**Süderweiterung
des Steinbruchs Plettenberg
der
HOLCIM (SÜDDEUTSCHLAND) GMBH**

**Erläuterungen zu Rückfragen des
Landesamtes für Geologie, Rohstoffe und
Bergbau aus der Email vom 21.12.2018
zum Gutachten zu Fragen der
Hangstabilität am Plettenberg**

Februar 2019

2-1: Profil des SW Hangs (Plettenkeller) im heutigen Zustand für das Normalmodell. Untersuchung der Standsicherheit bei ebenem Versagen / Blockgleiten an der Außenböschung nach Bishop

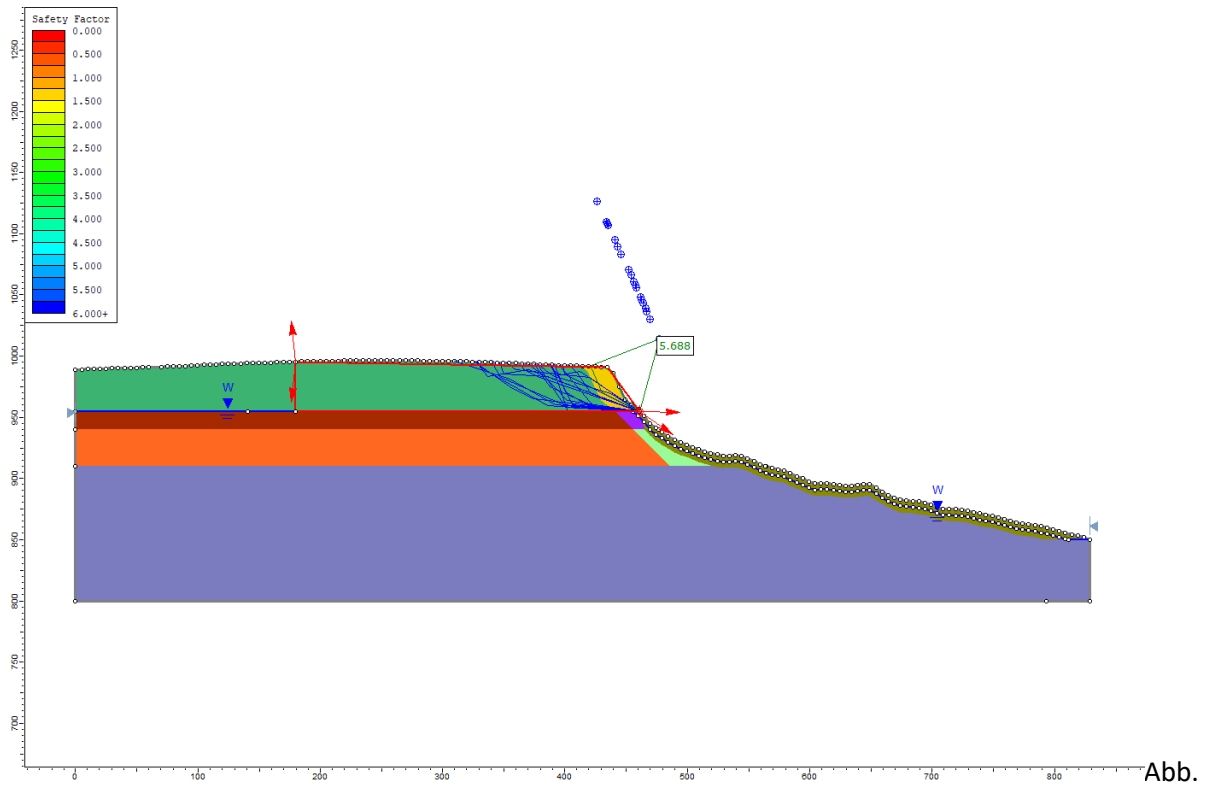
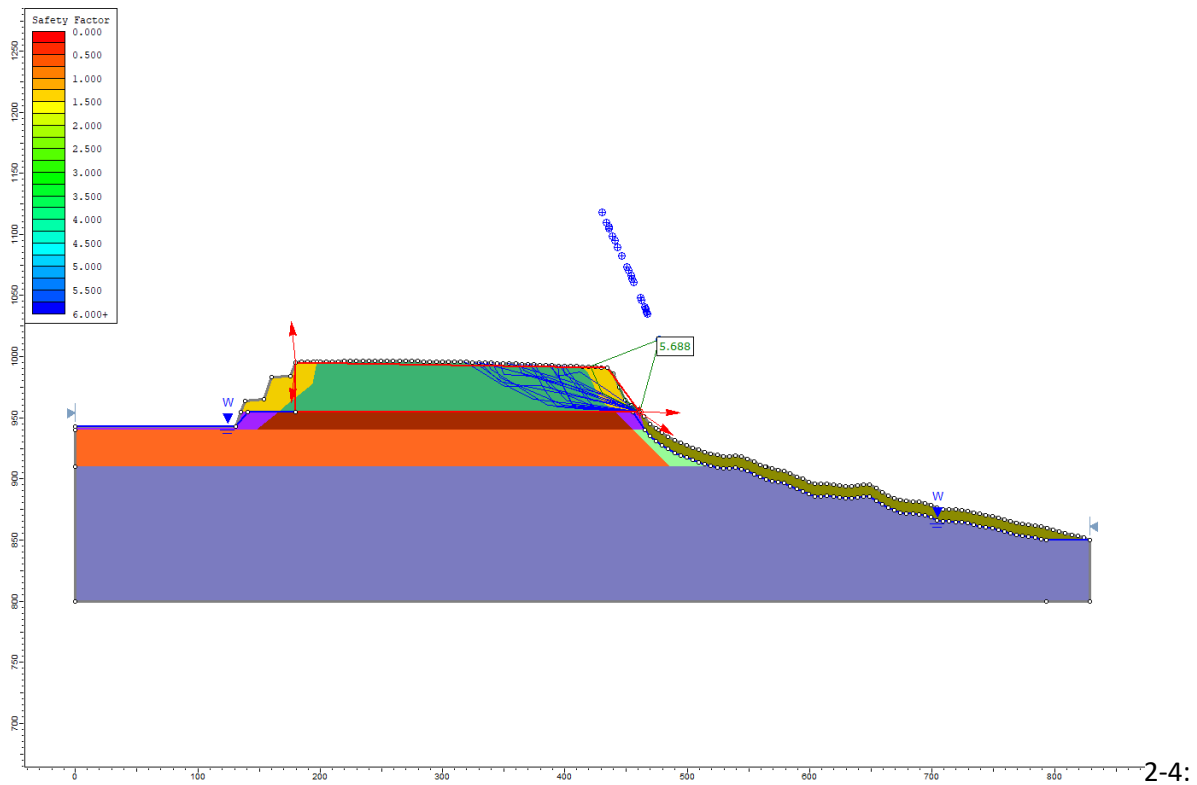
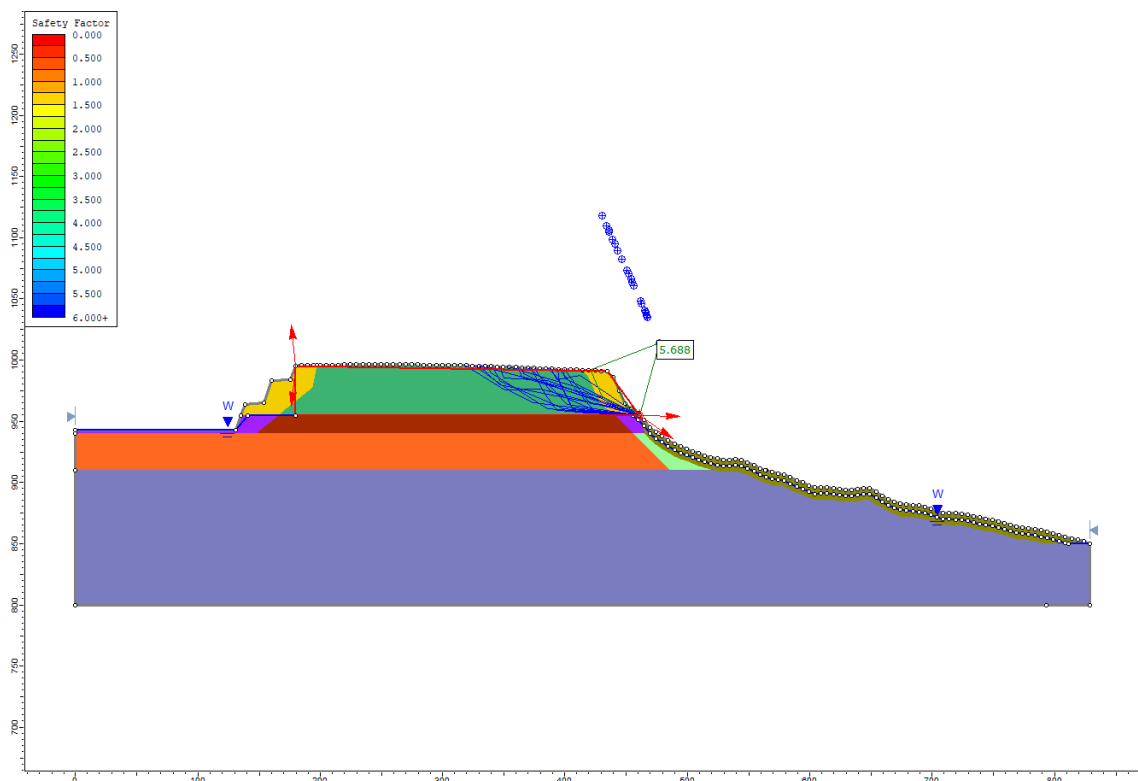
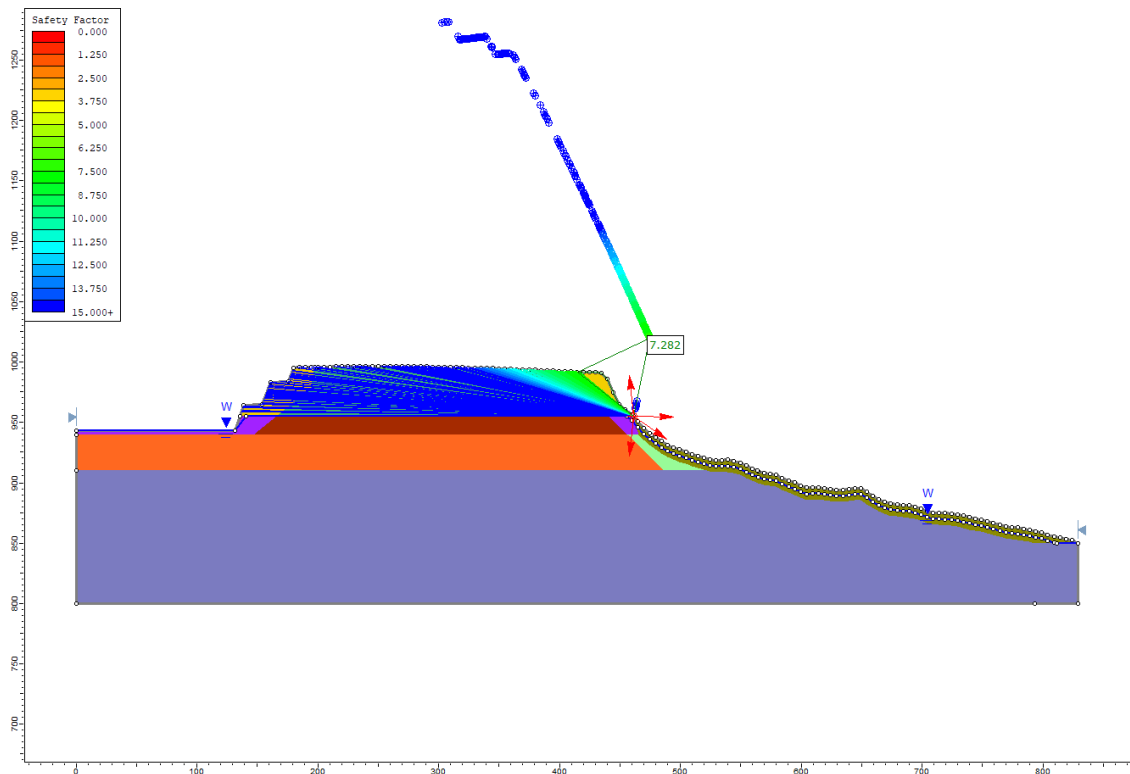
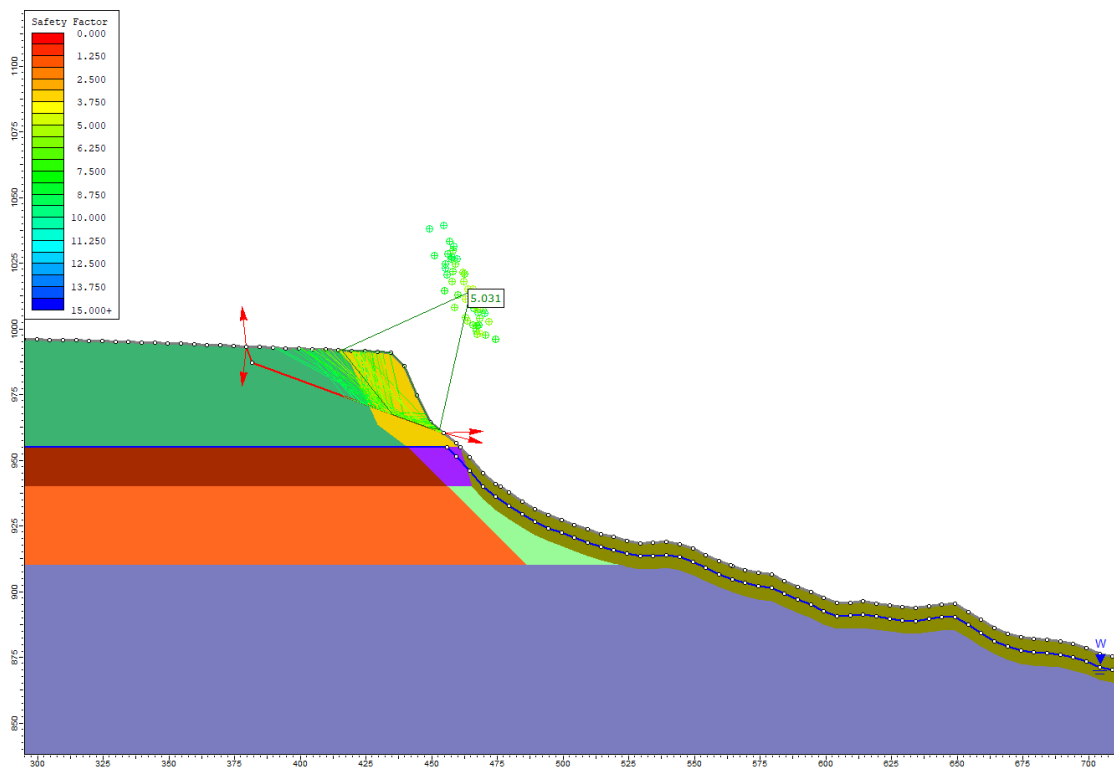
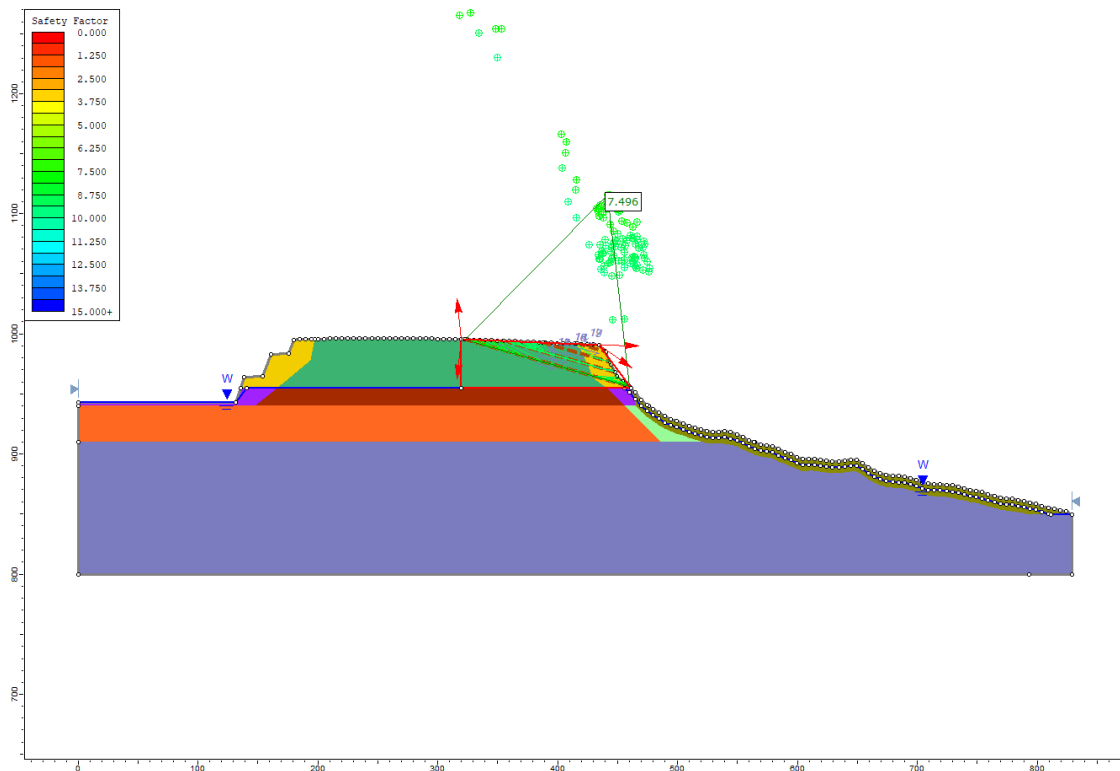
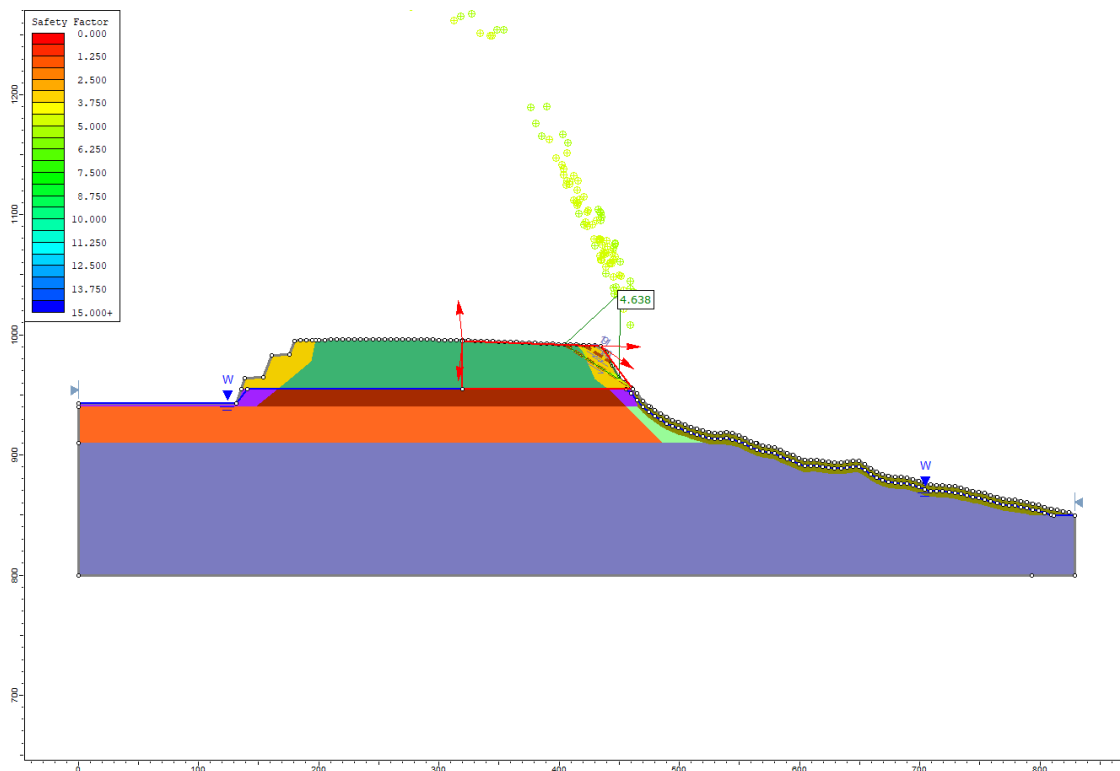
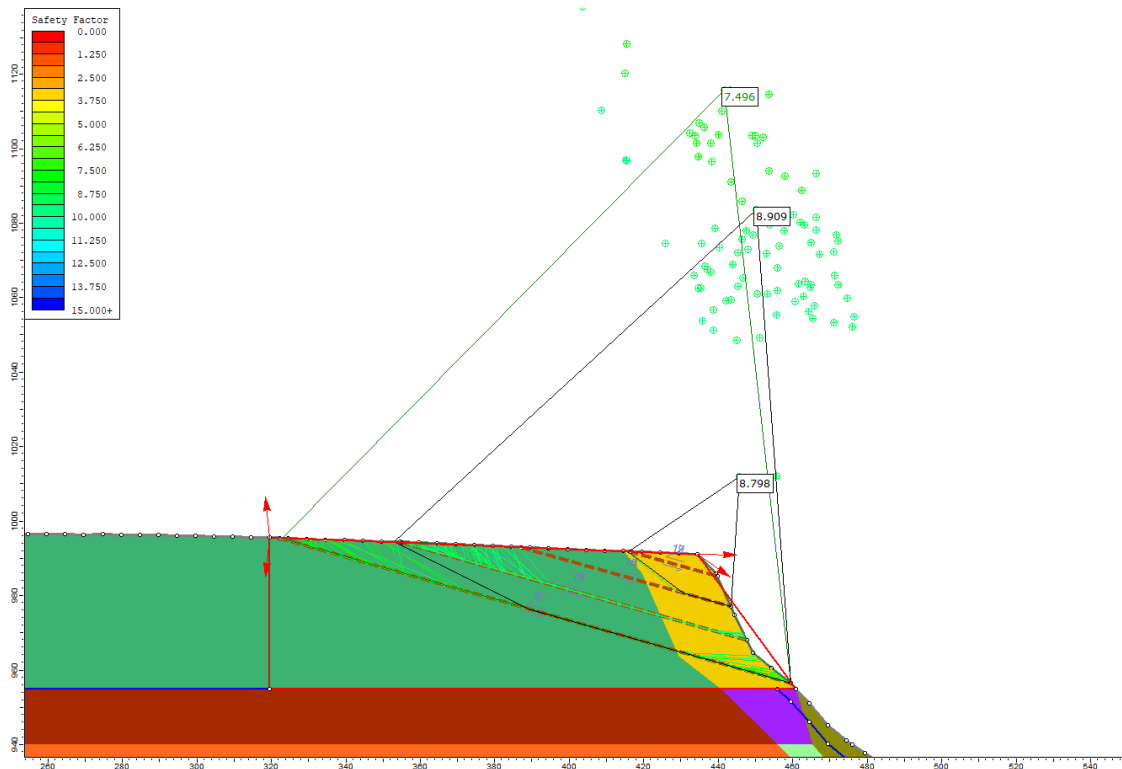
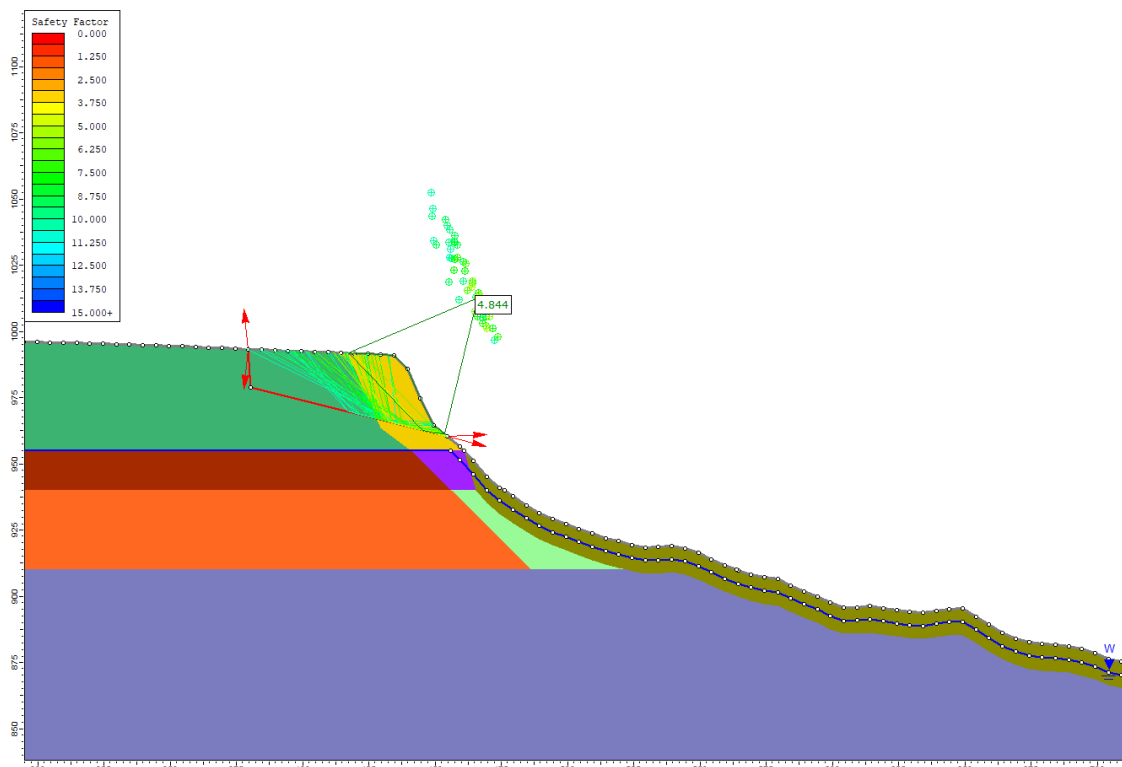
Lfd. Nr. 29: Nach DIN 4084 müssen „für die Sicherheitsnachweise alle infrage kommenden Bruchmechanismen in Betracht genommen werden“. Insbesondere wenn Bruchflächen geologisch vorbestimmt sind, z. B. bei Vorhandensein eines geschichteten Untergrunds wie am Plettenberg und/oder einem deutlich ausgeprägtem Trennflächengefüge (nach dem „Fachgutachten Hydrogeologie und Ingenieurgeologie“ von Pommerening et al. wurden im Steinbruch Plettenberg vier Großkluftsysteme ermittelt), ist es nicht ausreichend, nur kreisförmige Gleitflächen zu betrachten. Nach Auffassung des LGRB bilden die in Abb. C-37 des überarbeiteten „Gutachtens zu Fragen der Hangstabilität am Plettenberg“ vom 20.11.2018 dargestellten Standsicherheitsberechnungen nach dem Blockgleitverfahren nicht den ungünstigsten Fall im Ist-Zustand ab. Zur Vollständigkeit hält das LGRB hier weitere Standsicherheitsberechnungen nach dem Blockgleitverfahren nach Absprache mit dem LGRB für erforderlich.

Auf Seite 30 des Gutachtens wird kurz darauf eingegangen, dass aufgrund des Trennflächengefüges prinzipiell eine freie Spannungsausbreitung mit dann meist gekrümmten Gleitflächen möglich ist. Das entspricht dem ungünstigsten Fall, da in diesem Fall alle Kräfte ohne Einschränkungen voll auf die potentielle Gleitfläche einwirken können. Aus den Untersuchungen im Gutachten kann auch darauf geschlossen werden, da die großen im Verlauf eher flach einfallenden Gleitkreise eine erheblich höhere Standsicherheit aufweisen. Dies entspricht auch den Ergebnissen für die flachen ebenen Gleitbahnen, welche hohe Standsicherheiten aufweisen. Entsprechend sollten für Gleitkörper auf diesen Gleitbahnen, die durch steilstehende, langanhaltende Trennflächen abgetrennt werden und so gegliederte Gleitbahnen ausbilden, die Standsicherheitswerte im Bereich zwischen für kreisförmige bzw. gebogene und den langanhaltenden ebenen Gleitbahnen liegen.

Ergänzend sind Simulationen mit gegliederten Gleitflächen für das Südwestliche Untersuchungsprofil am Plettenkeller durchgeführt worden. Im Hydrogeologischen Gutachten von Pommerening et al. (2018) und im Gutachten Fernandez-Steeger et. al. (2018) werden steilstehende Trennflächen mit einem mittleren Einfallen von $80^\circ \pm 10^\circ$ mit sehr vereinzelt Flächen bis 55° , sowie flache Trennflächen (im wesentlichen Schichtflächen) mit einem sehr geringen einfallen $< 5^\circ$ und vereinzelt Aufsteigungen von bis zu 35° beschrieben.

Zudem wurden noch, um den Einfluss potentieller Schwächezonen auf den ebenen Versagensfall zu zeigen (z.B. durch eine Verwitterungszone oder mergeligere Ausprägung der Schichten) entsprechende Simulationen hinzugefügt. Hierbei wurden exemplarisch einzelne Schwächezonen in das Modell eingefügt, deren Festigkeitseigenschaften mit denen der Ornatenton-Formation gleichgesetzt wurden (s. Tab 7-5 im Gutachten von Fernandez-Steeger et al. 2018).

Zusammenfassend bestätigen diese ergänzenden Simulationen die im Gutachten Fernandez-Steeger et. al. (2018) festgestellte und beschriebene Situation. Die Standsicherheitsbeiwerte liegen im Bereich zwischen den geringsten für die Felsböschungen am Plettenkeller mit der Gleitkreismethode ermittelten Werten und denen für lange ebene Gleitflächen. In der Tendenz zeigt sich ein mit den bisherigen Beobachtungen konsistentes Bild, das für steile Gleitflächen oder Gleitkreise in Böschungsnähe die niedrigsten Sicherheiten ausweist. Die Konzentration auf diesen Bereich ergibt sich, wie im Gutachten auch erwähnt, aus der Tatsache, dass aus morphologischen / geometrischen Gründen der Bereich in dem steile Trennflächen die Böschung unterschneiden können (was eine Voraussetzung für das kinematische Versagen ist) begrenzt ist. Bei flachen Trennflächen hingegen nehmen die Standsicherheiten aufgrund der Spannungssituation zu. Weiterhin ist der Bereich der freiliegenden Böschungen gezielt durch den hoch gewählten Auflockerungsfaktor und eine konservativ angesetzte Auflockerungstiefe mechanisch geschwächt worden. Auch nach der neuesten Fassung des Hoek-Brown Modells und der Anwendung des GSI ist dieser Ansatz konservativer als die dort dargestellten Empfehlungen (Hoek & Brown 2018).

Abb. 3-1: Profil des SW Hangs (Plattenkeller) zum Ende des Abbaus im geplanten Erweiterungsgebiet unter seismischer Belastung. Untersuchung der Standsicherheit der Innenböschung nach Bishop.

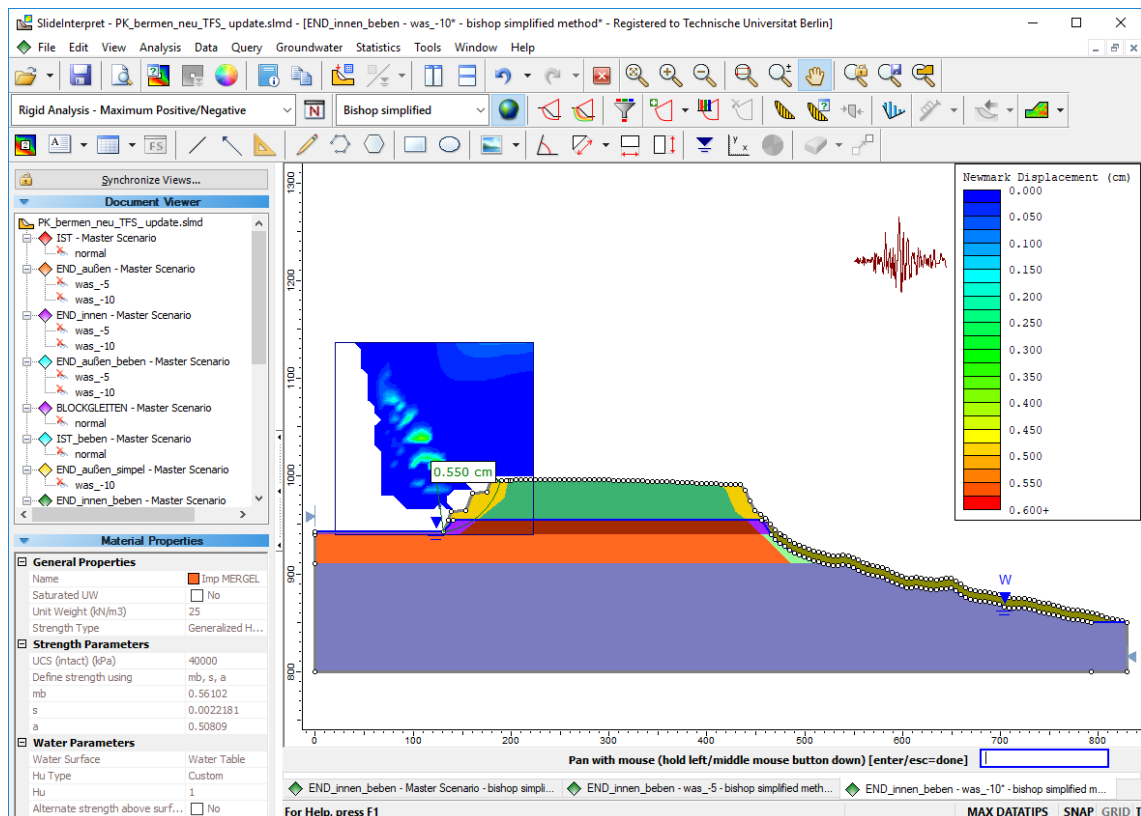
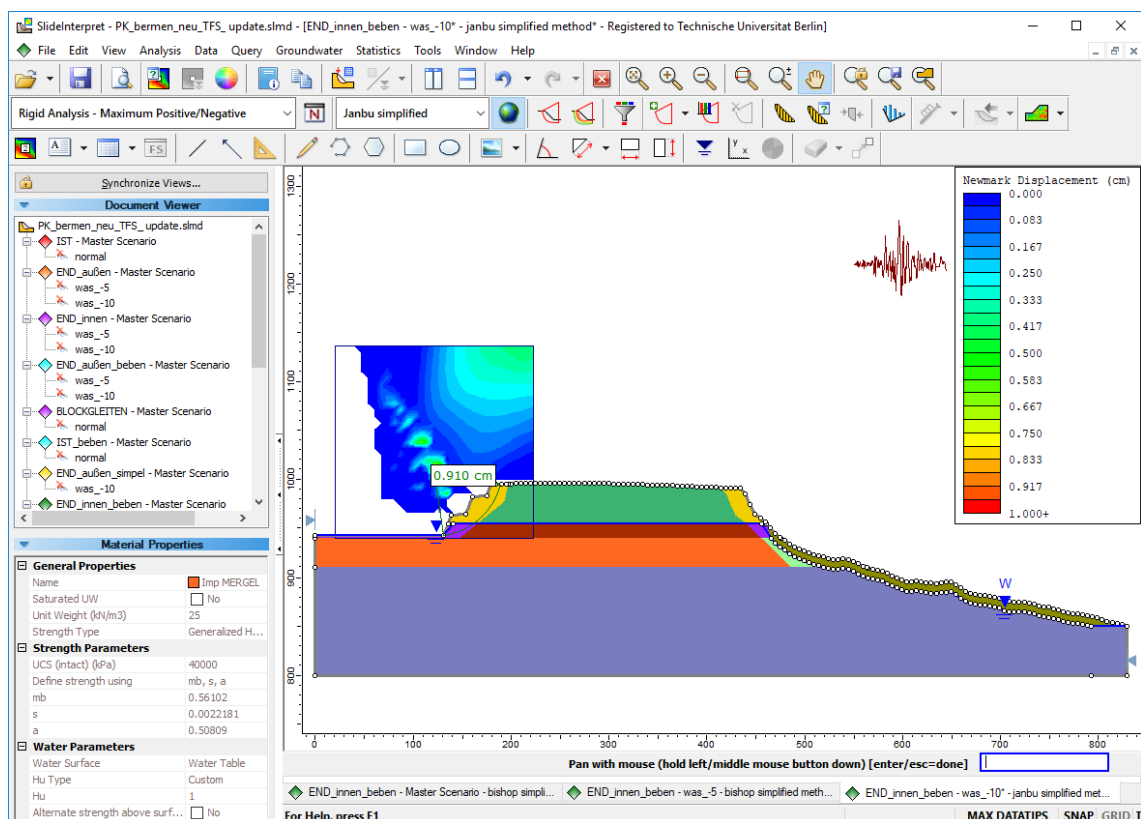
Lfd. Nr. 36: Die in Tabelle 7-7 des überarbeiteten „Gutachten zu Fragen der Hangstabilität am Plettenberg“ vom 20.11.2018 angegebenen Newmark-displacement-Werte bzw. Standsicherheitsfaktoren unterscheiden sich teilweise von den Werten in Tabelle 7-7 des „Gutachtens zu Fragen der Hangstabilität am Plettenberg“ vom 26.04.2018. Der Gutachter sollte hierzu Stellung nehmen und dies begründen.

Im Fall 1 ist der im Gutachten aus November 2018 dargestellte Wert die Newmark-Verschiebung nach Bishop (s.a. Gutachten Abbildung c-23) und nicht wie zuvor nach Janbu (s.a. Gutachten Abbildung c-24). Zum Vergleich siehe auch hier Abbildung 3-1 und 3-2.
